Fachgutachterliche Kurzstellungnahme zum Artenschutzrechtlichen Fachbeitrag für die Windenergieanlage Amöneburg III (Deckenbach)

Marburg, im Mai 2021

RegioConsult wurde von der Stadt Homberg (Ohm) beauftragt eine fachliche Stellungnahme zum Artenschutzrechtlicher Fachbeitrag für die Windenergieanlage Amöneburg III (Deckenbach) von renatur zu erstellen. Die Bearbeitung von Natura 2000 war nicht Gegenstand des Auftrags.

Abbildung 1: Geplanter Standort der WEA Amöneburg II (Deckenbach)

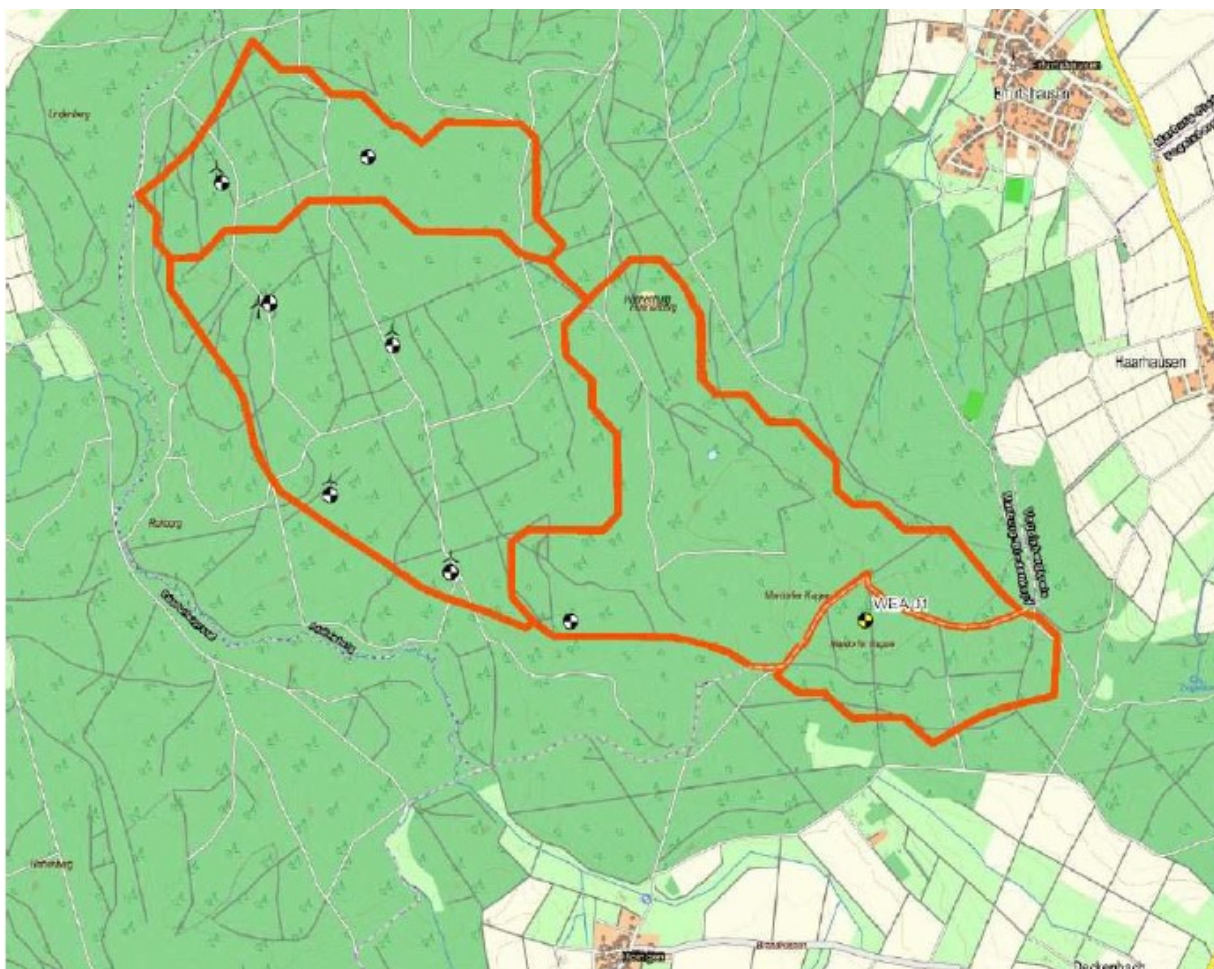
Im Vergleich zum 2017 durchgeführten ornithologischen Gutachten bei dem ein Rotmilanhorst (RM1) innerhalb des 1.000m Radius, ein weiterer Horst zwischen 1.000 und 1.500m Radius (RM2) und drei weitere (RM3-5) im Bereich zwischen 1.500m und 3.000m Radius sowie einer knapp außerhalb des 3.000m Radius kartiert wurden,⁶ hat sich die Anzahl der Rotmilanhorste also fast verdoppelt. Vergleicht man Abbildung 2 mit Abbildung 1 so ist zu erkennen, dass sich im Umfeld der bereits installierten WEA keine Horste befinden.

Aus Abbildung 1 ist erkennbar, dass im Bereich des Windparks innerhalb des 3.000m Radius mit 7 Horsten bzw. 2 Revieren eine sehr hohe Rotmilandichte⁹ gegeben ist, sodass von einem Bereich mit sehr hohem Konfliktpotenzial (4 bis 7 Reviere im MTB-Viertel) entsprechend der Landesstudie von PNL auszugehen ist.¹⁰

Es ist aufgrund der in Abbildung 1 dargestellten Flugwege und der üblicherweise zu erwartenden Thermikflüge zu erwarten, dass entsprechend der Ergebnisse der Raumnutzungsanalyse für Großvögel von TNL von 2020 (vgl. Kap. 2.3, Abb. 3), im Bereich der geplanten WEA aufgrund der häufigen und konzentrierten Flugbewegungen eine signifikant stark erhöhte Kollisionsgefahr gegeben sein wird.

Abbildung 2: Untersuchungsraum des Avifaunistischen Gutachtens

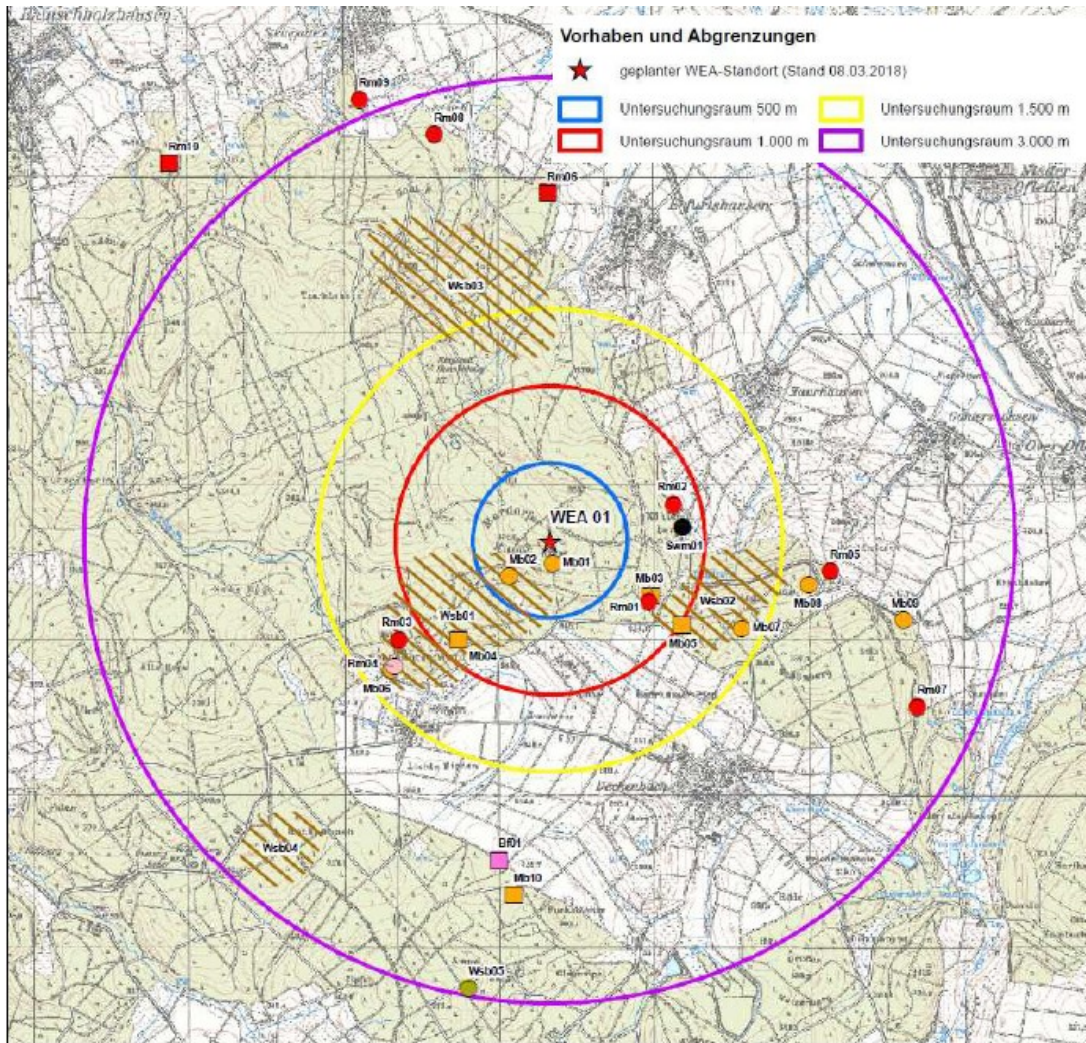
Es gibt im AFB keine Aussagen zum Untersuchungsraum von Rohr- und Wiesenweihe, zu Baumfalke und Wespenbussard (vgl. Tab. 1), obwohl in der Karte des ornithologischen Fachgutachtens beide Arten aufgeführt sind (vgl. Abb. 2).

Nach Abbildung 2 wurde der UR auf maximal 3.000m eingegrenzt und damit die VwV Naturschutz/Windenergie **nicht** eingehalten. Denn für den Rotmilan reicht der Prüfbereich für regelmäßig aufgesuchte Nahrungshabitate bis 4.000m. Untersuchung muss schon aus diesem Grund erneut durchgeführt werden.

Die in Abbildung 2 dargestellte Karte zeigt den Untersuchungsraum des avifaunistischen Gutachtens von TNL 2020. Innerhalb von 1.000 m (RM1-2) um die geplante WEA wurden 2020 zwei Rotmilanhorste, ein Schwarzmilanhorst sowie zwei Reviere des Wespenbussards festgestellt. Im Bereich zwischen dem 1.000 und dem 1.500m Radius gibt es einen weiteren Rotmilanhorst (RM3) und einen Wechselhorst. Zwischen dem 1.500m und dem 3.000m Radius gibt es drei weitere Rotmilanhorste (RM5, 7-8) und einen Horst des Wespenbussards sowie je ein Revier des Rotmilans (RM6), des Baumfalken und zwei Reviere des Wespenbussards. Außerdem ist zu erkennen, dass knapp außerhalb des 3.000m-Radius zwei weitere Rotmilanhorste (RM9 und RM 10) liegen. Das bedeutet, dass das Gebiet um die geplante Windenergieanlage durch eine hohe Anzahl von Rotmilanhorsten geprägt ist.

Die in der Karte dargestellten Revierbereiche des Wespenbussards reichen zum Teil sogar in den 500m- und 1.000m-Radius hinein. Der Baumfalken wurde 2017 innerhalb des 1.000m⁵ und 2020 innerhalb des 3.000m-Radius nachgewiesen.

Abbildung 3: Raumnutzung Rotmilan 2020

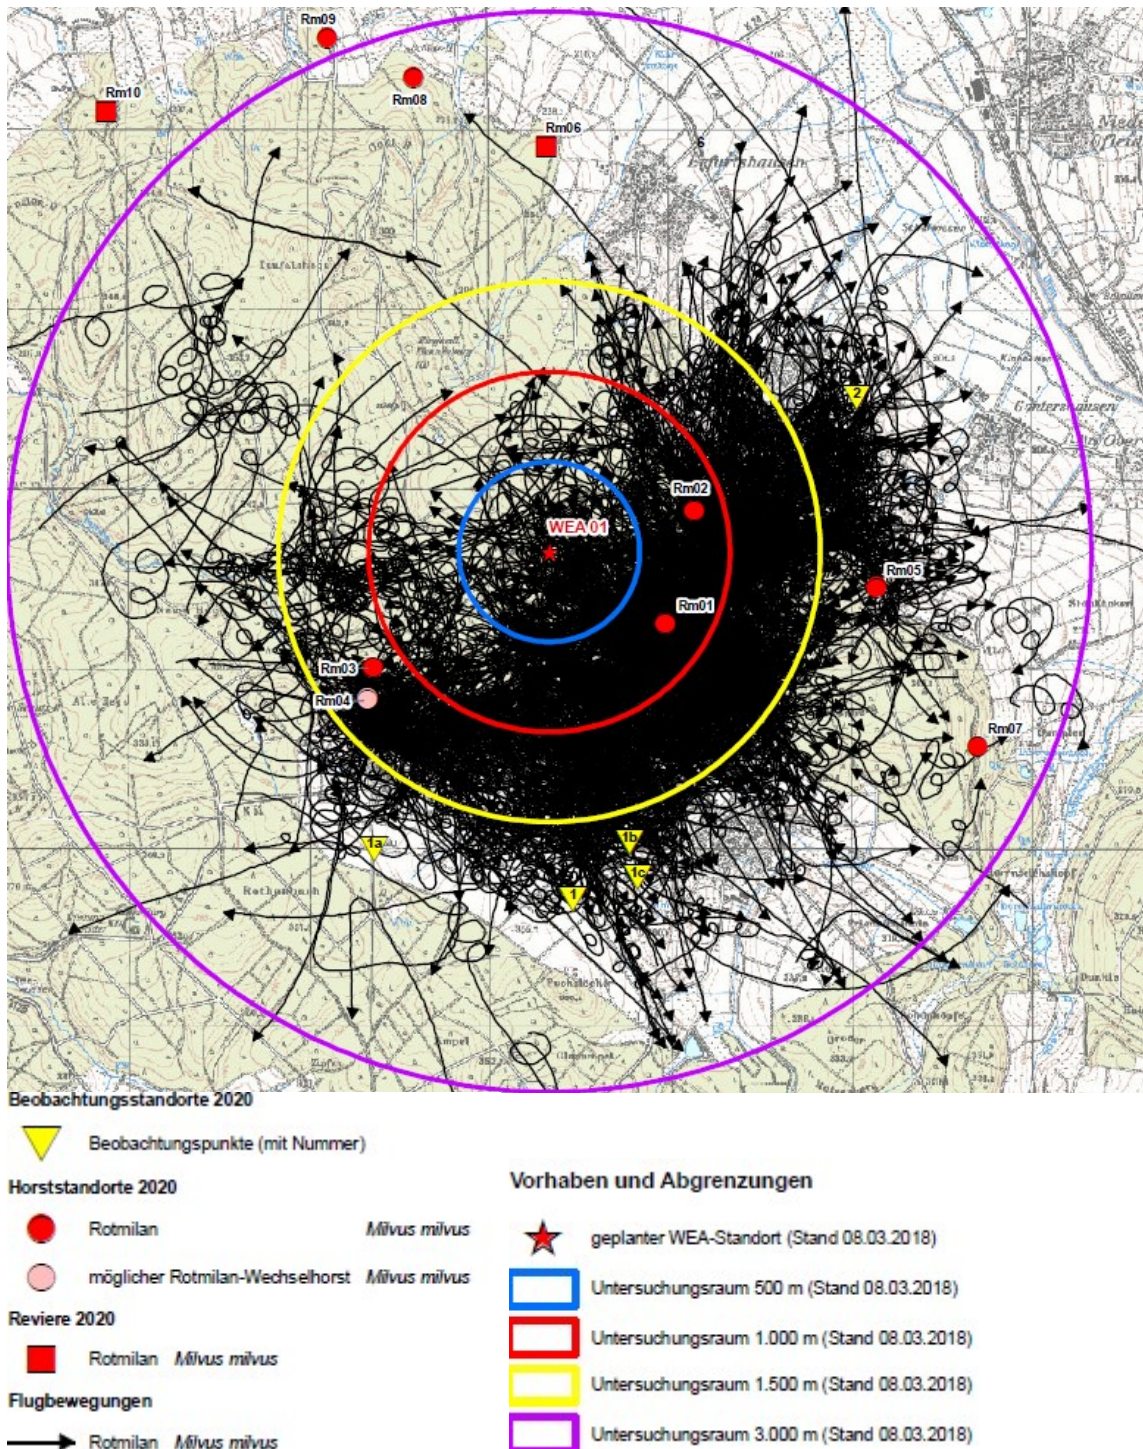
Wie problematisch der Standort der geplanten WEA 01 ist, verdeutlicht die Darstellung der Flugbewegungen der Raumnutzungsanalyse für den Rotmilan wesentlich besser, als die teilweise verharmlosende textliche Darstellung. Wie aus Abbildung 3 erkennbar, ist für den gesamten Bereich um die WEA **eine so hohe Anzahl von Flugbewegungen festgestellt worden, dass der Bereich um die WEA abgesehen von der Fläche nordwestlich der Mardorfer Kuppe fast flächig**

schwarz ist. Dort wo die bereits installierten WEA1-7 als Bestand in Betrieb sind, ist die Raumnutzung wesentlich geringer.

Die Ergebnisse der Raumnutzungsanalyse zeigen, dass der Gefahrenbereich sehr häufig frequentiert wird (vgl. Abb. 3), es kann deshalb also keine Ausnahme geben, da ein Dichtezentrum vorliegt.

Abbildung 4: Ausschlussbereiche auf Basis der Rasteranalyse 2020

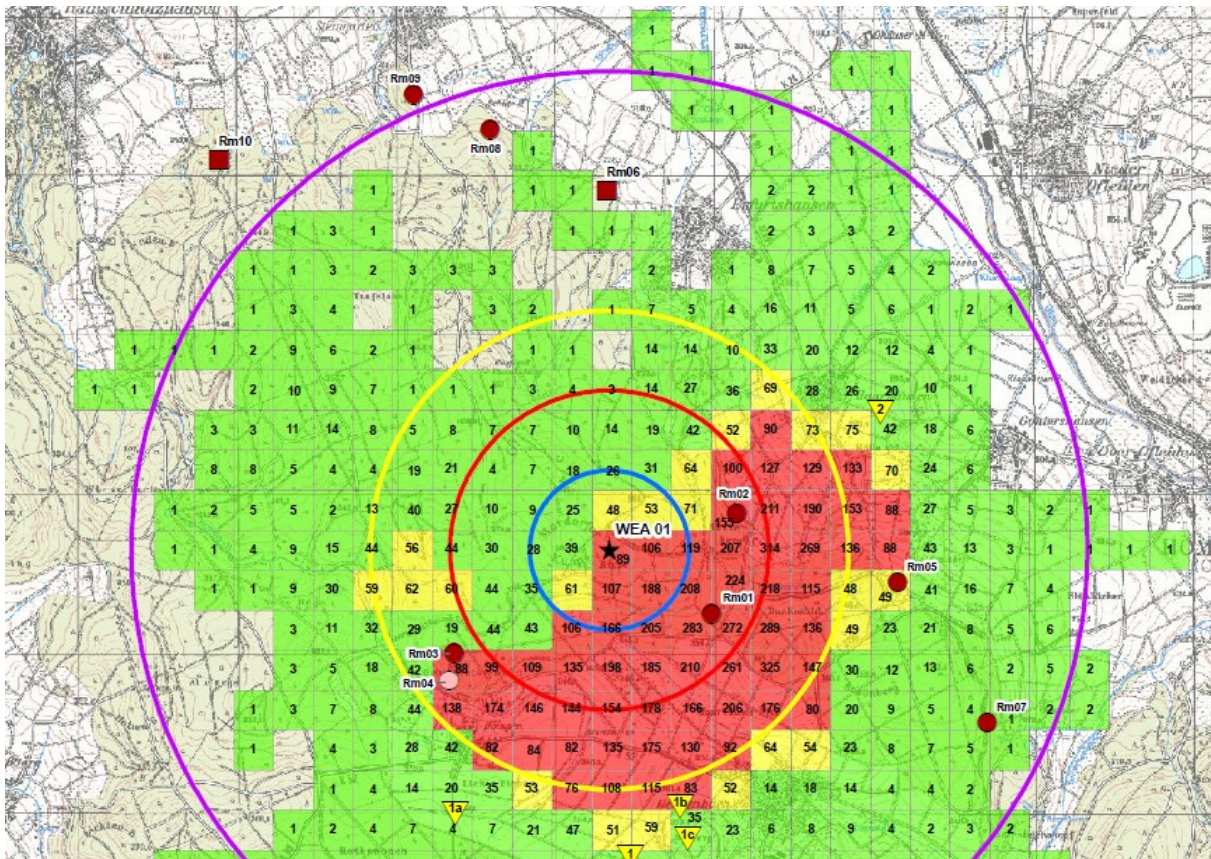
Verbotstatbeständen aus, ohne dass dies nachvollziehbar belegt wird. Auch von den Horsten des Wespenbussards (Wsb 01 und 02) aus erfolgten Flugbewegungen in den 500m-Bereich nördlich von Deckenbach und Höingen und damit in der Einflussbereich der WEA. Ein Eintritt von Kollisionen kann nicht ohne weiteres ausgeschlossen werden. Die Gutachter schließen jedoch den Eintritt von Verbotstatbeständen des § 44 Abs. 1 BNatSchG aus,¹⁶ obwohl im ornithologischen Fachgutachten von 2020 Ausschlussbereiche entsprechend der erzielten Ergebnisse der Raumnutzungsanalyse ausgewiesen wurden. Die in Abbildung 4 rot dargestellten Flächen weisen eine 70 %-ige Aufenthaltswahrscheinlichkeit auf und gelten somit als „empfohlene Ausschlussbereiche für WEA“.¹⁷ Die WEA liegt zentral in einem Ausschlussbereich. Die Eignungsbereiche liegen westlich von WEA HF 1.

Abbildung 5: Beispiel einer WEA-Abschaltung bei Windgeschwindigkeiten von < 5,2 m/s im Gondelbereich und rotorfreier Zone von > 80 m über Grund zum Schutz von ca. 90 % Fluganteil (HMWEVW 2020)

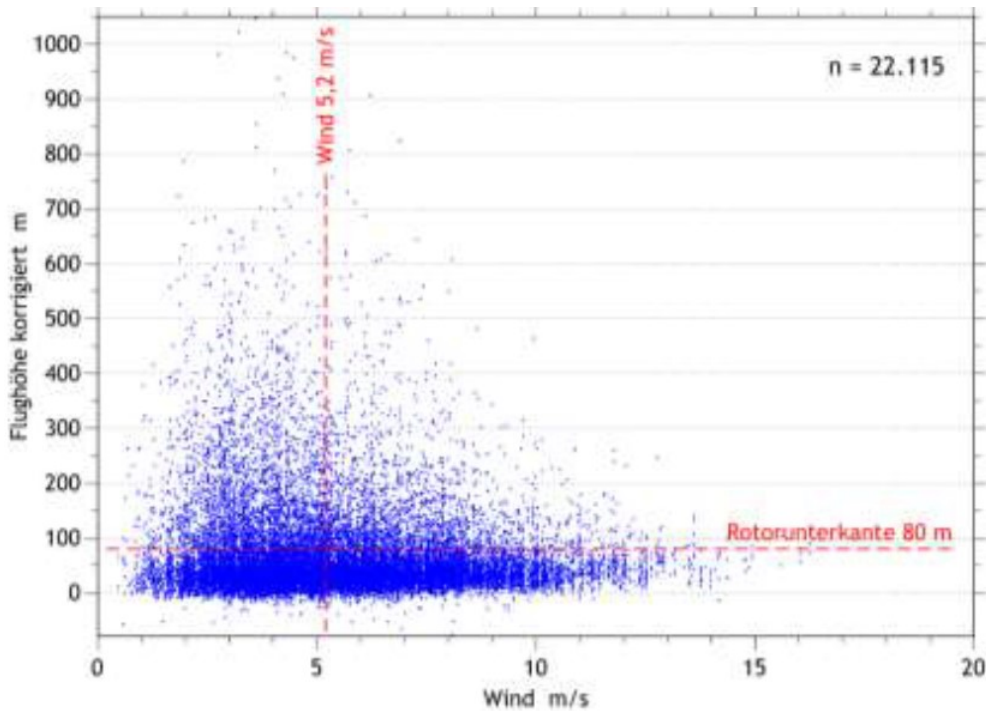
Zusätzlich ist die Wirksamkeit der Maßnahme nicht ausreichend, denn die Grenze von 5,2 m/s reicht nicht aus, um den Schutz der Rotmilane zu gewährleisten, da auch oberhalb dieser Windgeschwindigkeit eine Gefährdung auftritt (vgl. Abb. 5).

Abbildung 6: Windpotenzialkarte Vogelsbergkreis

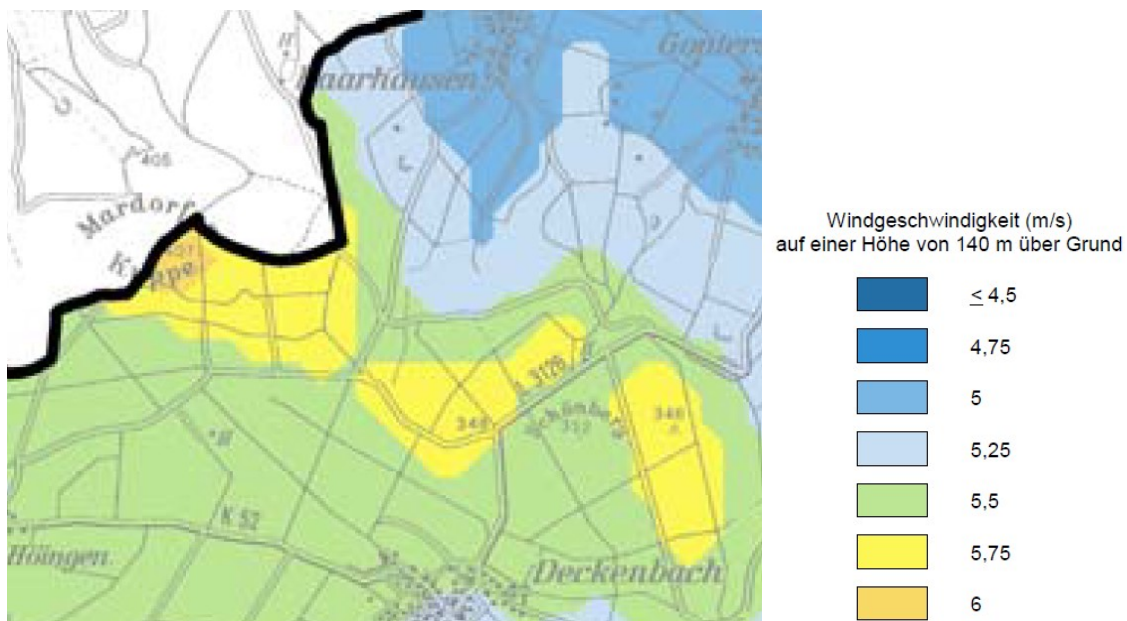
Vor allem aber ist die Maßnahme nicht ausreichend, da östlich der Mardorfer Kuppe, wo die Anlage errichtet werden soll (vgl. Abb. 1) in der Regel deutlich höhere Windgeschwindigkeiten von 5,75 bis 6m/s auftreten. Dies geht aus der Windpotenzialkarte für den Vogelsbergkreis hervor (vgl. Abb. 6). Die Maßnahme der temporären Abschaltung wird also kaum zur Anwendung kommen und ist damit nicht wirksam.
